Informacja o produkcji

Roto Patio Inowa

Schemat C: nowe numery zestawów elementów

Rys. 1
Sztancowanie na zasuwnicy skrzydła biernego

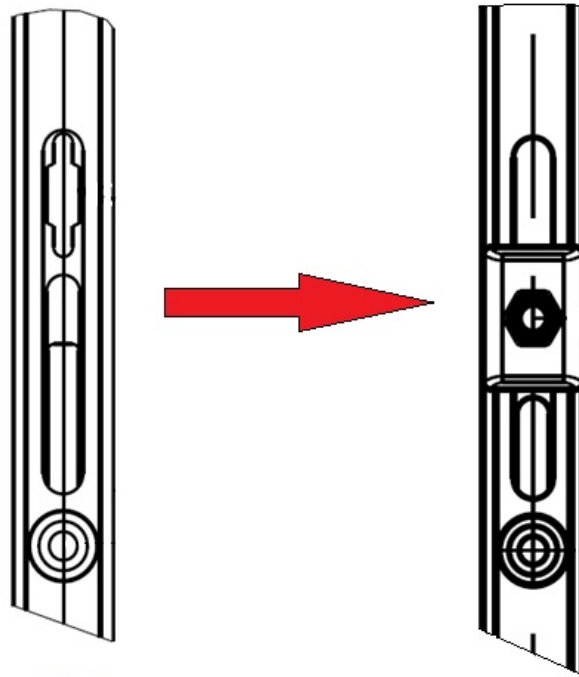
■ Zmiana spowodowana jest modyfikacją konstrukcji zasuwicy skrzydła biernego (rys.1). Zmiana w zasuwnicach odbywa się bez zmiany numerów SAP
